✍ Bürgerantrag nach § 24 GO NRW zur nächsten Sitzung des Hauptausschusses zum Thema
„Umgestaltung der Rechtsabbiegespur Gathe-Neumarkt“

Beschlußvorschlag

Abb. 1 jetziger Zustand seit 2008

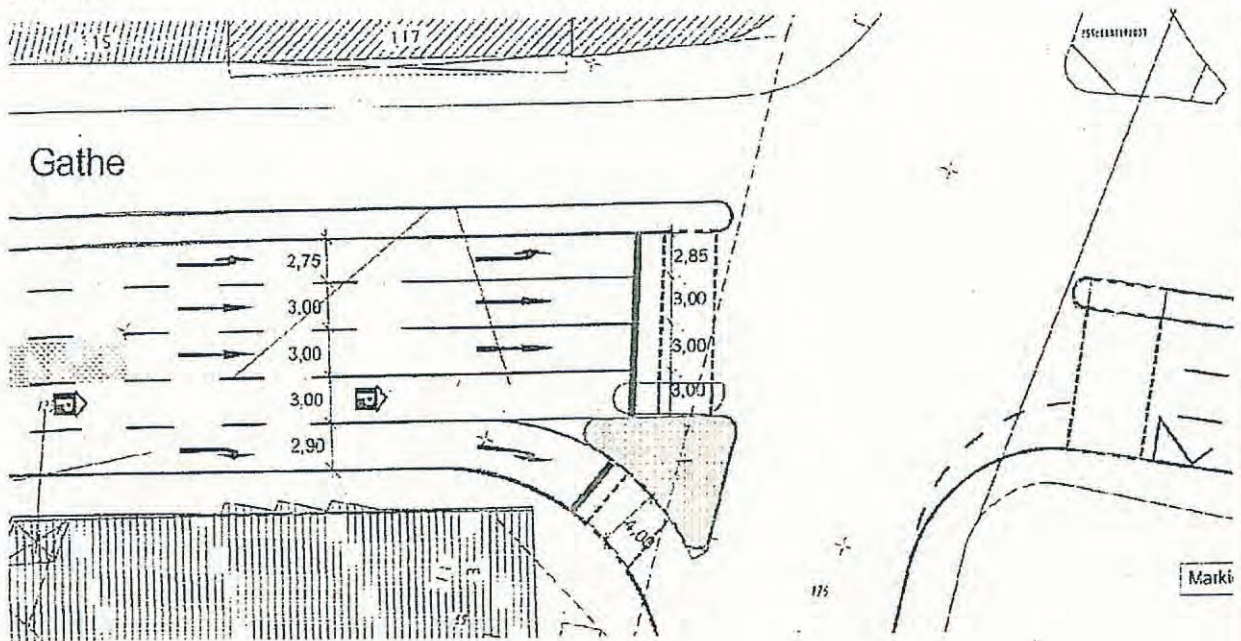
In Drucks. VO/0361/08 wurde die Umgestaltung der Kreuzung Morianstraße / Gathe „zur Verbesserung des Verkehrsablaufes“ beschlossen, indem die Fahrspuren der Gathe nach Süden für den Linien- und Abbiegeverkehr vertauscht wurden (s. Anlage, Abb. 1 jetziger Zustand seit 2008 und Abb.2 baulicher Zustand bis 2008). Dadurch hat sich der Kurvenradius der Rechtsabbiegespur auf ca. 12 Meter reduziert, was in der Planung mit einer entsprechend größeren Fahrbahnbreite berücksichtigt werden muß (Schleppkurvennachweise).

Abb. 3 Regelmäßiges Überfahren der Verkehrsinsel mit Sachbeschädigung und Fußgängergefährdung

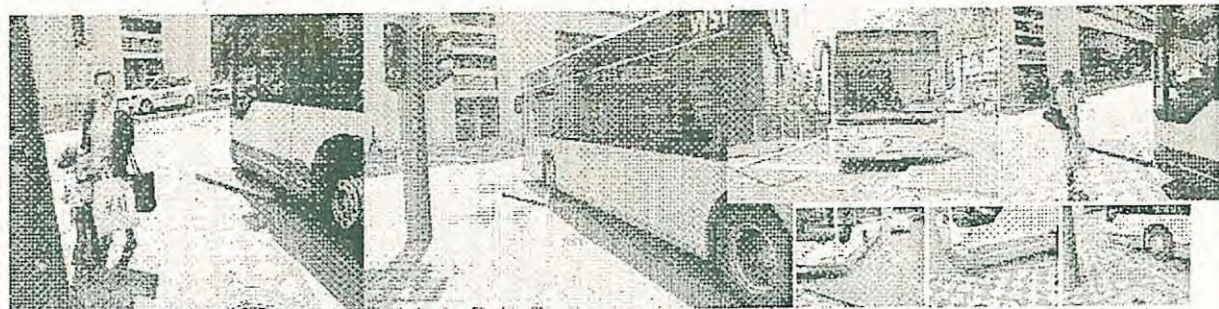
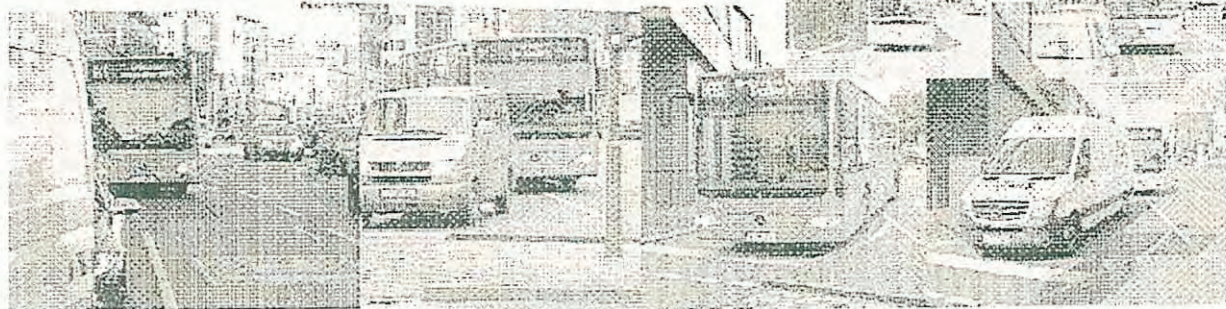
Bei der Rechtsabbiegespur südwärts von der Gathe in die Straße Hofkamp/Neumarkt ist das Überfahren der Randbereiche spätestens mit Beginn der Umleitung des Busverkehrs über den Wall jedoch **die Regel**, s. Anlage Abb. 3.

Ein Fachmann der Universität Wuppertal hat die Planung der Schleppkurven in dieser Rechtsabbiegespur als „gerade noch zulässig“ bezeichnet. Die geplante Fahrbahnbreite der Abbiegespur von 4,00 Meter (vgl. Drs. VO/0361/08) wird indessen insbesondere im Bereich der Verkehrsinsel unterschritten, was dazu führt, daß Linienbusse die Verkehrsinsel regelmäßig überfahren, sie damit regelrecht abrasieren und wartende Fußgänger gefährden.

Damit erweist sich der aktuelle bauliche Zustand als regelwidrig und nicht verkehrssicher.

1. Sperrung der Geradeausfahrspur ins Parkhaus,
2. Aufplasterung der vorhandenen Verkehrsinsel nach Osten in den Bereich der ehem. Geradeausfahrspur,
3. Rückbau der Verkehrsinsel im westlichen Bereich.

Abb. 5 unzureichender Platz auf der Mittelinsel Gathe

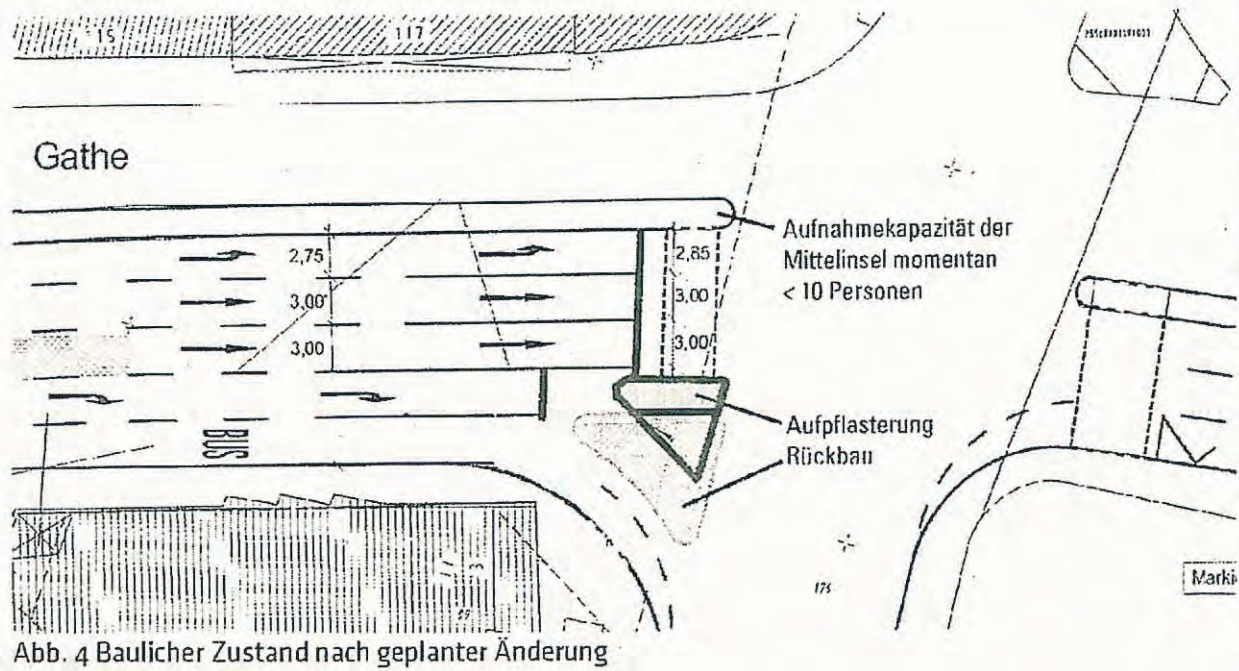
1. der Linienverkehr eventuell erneut über die Morianstraße verkehren soll,
2. die Mittelinsel auf der Morianstraße, die mit einer Breite < 1,50 Meter höchstens 10 Fußgänger aufnehmen kann, erweitert wird, um die Verkehrsgefährdung durch auf der Straße stehenden Fußgänger auszuschließen, insbesondere für die Fahrzeuge der Linksabbieger in die Straße Hofkamp. S. Anlage Abb. 5.
